設 計 及 び 工 事 計 画 変 更 認 可 申 請 書
(女川原子力発電所第2号機の設計及び工事の計画の変更)

東 北 電 原 設 第 8 号
令 和 5 年 3 月 6 日

女川原子力発電所第2号機
設計及び工事計画変更認可申請書本文及び添付書類

V 変更の理由

工事計画認可申請	第4-3-1-4-3図
女川原子力発電所 第2号機	
名称	E11-F004A, B, C 構造図
東北電力株式会社

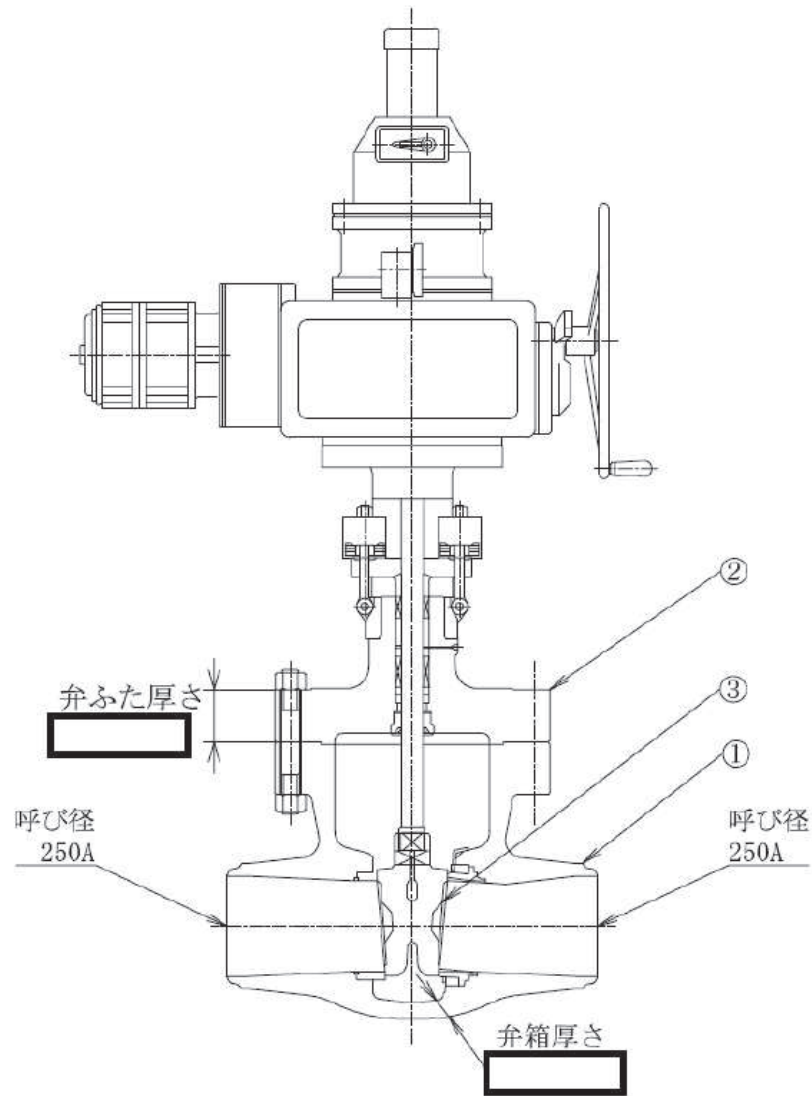
- (1) 残留熱除去系 主要弁 (E11-F004A, B) について、経年劣化対策として、弁体取替を実施する。(残留熱除去設備 (原子炉冷却材圧力バウンダリに係るものに限る。)に係るものの修理 (取替))
- (2) 原子炉冷却材浄化系 主配管 (G31-F022～高圧代替注水系注入配管合流点) (高圧代替注水系注入配管合流点～原子炉冷却材浄化系 A 系注入配管合流点) について、設計進捗により配管の一部を曲げ管からエルボ材に変更する。
- (3) 非常用ガス処理系 主要弁 (T46-F001A, B, T46-F003A, B) について、設計進捗により弁箱厚さの変更並びに弁ふた厚さ及び弁ふた材料を記載する。
- (4) 原子炉格納容器調気系 主配管 (原子炉格納容器配管貫通部 (X-230) ～ドライウエル出口配管分岐点) について、設計進捗により JIS 規格外ティー継手に変更する。また、既設配管の一部を肉厚化した配管に変更する。
- (5) 外郭浸水防護設備 (逆止弁付きファンネル) について、設計進捗により使用材料を から に変更する。
